Teie 07.09.2021 EHR-i menetlus 273224

Audru keskväljaku ehitusloa eelnõu kooskõlastamata jätmine

Olete esitanud Transpordiametile kooskõlastamiseks Pärnu maakonna Pärnu linna Audru aleviku Sauna tn 2 kinnistu ehitusloa eelnõu nr 2112271/30321.

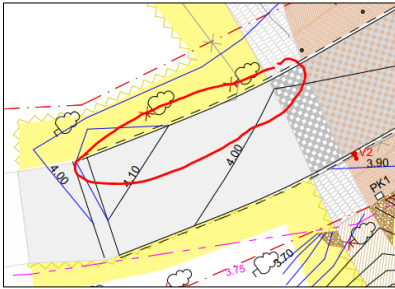
6. Lisada asendiplaani joonisele leppemärgi (vt alloleval joonisel katkendjoon) tähendus.

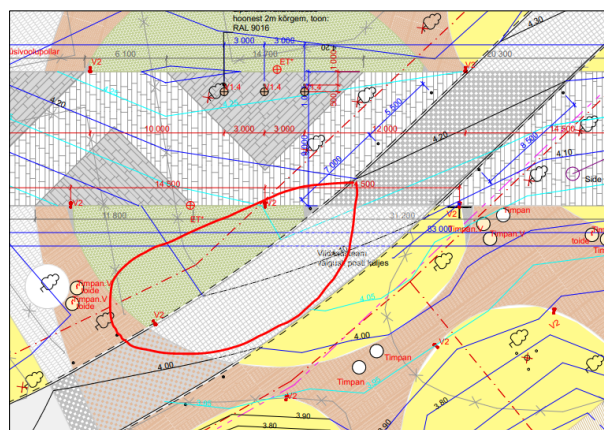
14. Lisada tee ristlõike joonis kanalisatsioonitrassiga ristumise asukohast.
15. Istutusala on projekteeritud vahetult sõidutee äärde. Selline lahendus ei võimalda haljastust kahjustamata talihooldetööde läbiviimist.
